都市計画道路（3・4・148 屯田 2 番通）の変更案

1 都市計画変更の概要

【3・4・148 屯田 2 番通】

【変更前】

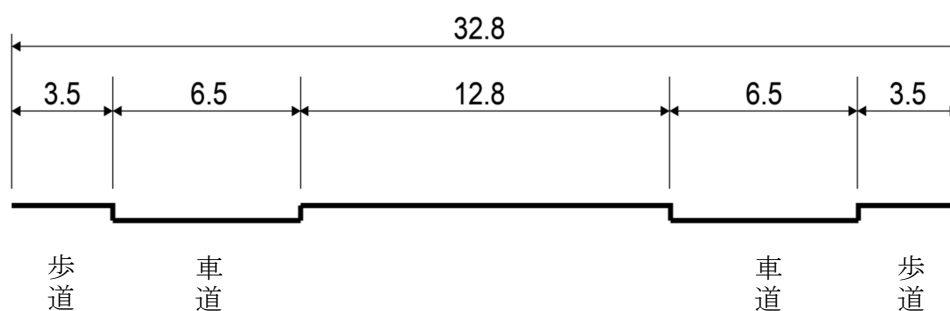
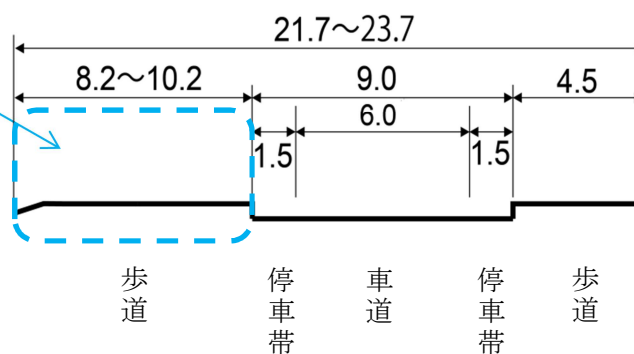
○一部幅員の縮小変更

変更前：32.8m→変更後：21.7m～24.99m、変更区間L＝約200m

- 本市では、平成 20 年 3 月に都市計画審議会の議論を経て「札幌市都市計画道路の見直し方針」を策定し、都市計画決定後、長期間整備が行われていない道路について、順次、都市計画の見直しを行っている。
- 当該区間については、昭和 62 年に石狩方向への延伸を想定し、幅員 32.8m で都市計画決定されているが、都市計画決定から 20 年以上が経過し、今後も整備の予定がないことから、見直し対象路線となっている。
- 見直し方針に基づき検討を行った結果、現道の南側に歩道を新設することで、都市計画道路の機能が概ね確保されることから、都市計画道路の一部区域を縮小する。

歩道新設区間
防風林内に歩道（約 2.7
m 幅）と緑地帯を整備
します。
